INFORME DE FISCALIZACIÓN AMBIENTAL

TERMOELÉCTRICA COCHRANE

DFZ-2019-1113-II-RCA

FEBRERO 2020

Figura 3

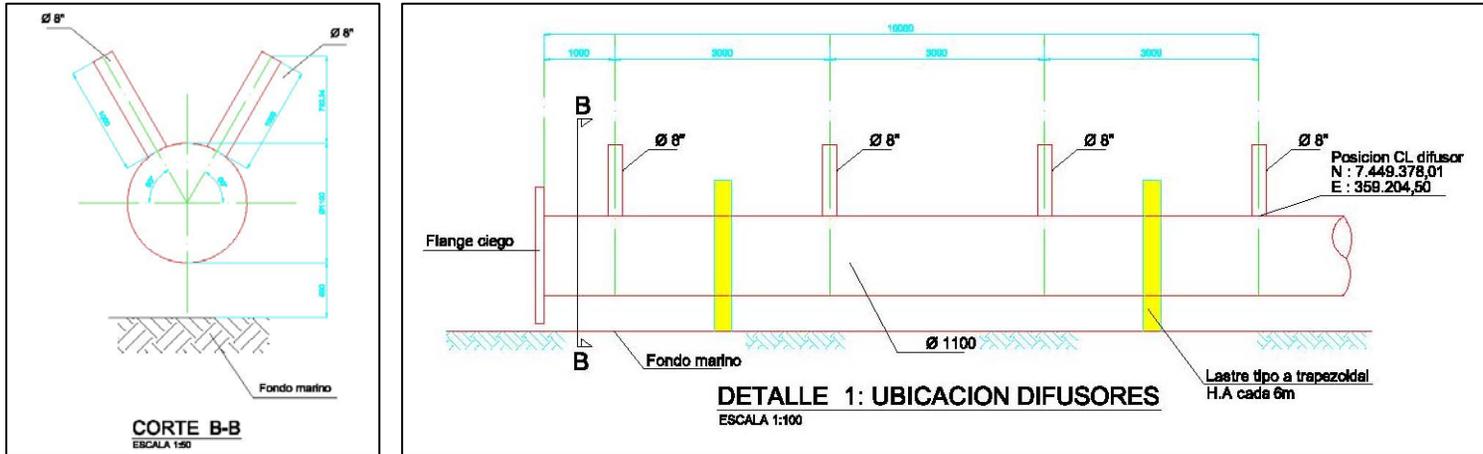
Adicionalmente, el emisario cuenta con diez portas en dirección Sur de la tubería [...], mientras que la modelación de dispersión de la pluma térmica se realizó considerando 8 portas dispuestas de a pares contrapuestas con 60° de elevación respecto de la horizontal, [...] de acuerdo a lo descrito en el Anexo A de la Adenda N° 1 de la RCA N° 305/2009.”³

Respecto de lo anterior ver Figura 3, Figura 4, Figura 5, Fotografía 1 y Fotografía 2 del presente informe.

Sólo de la revisión del “Plano Emisario” es posible inferir una modificación tanto en la cantidad como en la distribución de las portas del sistema de difusión del emisario. Mientras que en el cuerpo del informe no se describe modificación alguna respecto de lo evaluado⁷.

Adicionalmente, pese a las modificaciones antes descritas, tanto al sistema de difusión como a la ubicación del emisario, a la fecha el titular **no ha presentado actualizaciones a la modelación realizada durante la evaluación ambiental del proyecto** (Anexo A de la Adenda N° 1 de la RCA N° 305/2009), que dé cuenta del impacto que esto podría generar tanto por la dispersión como por la modificación del área de influencia.
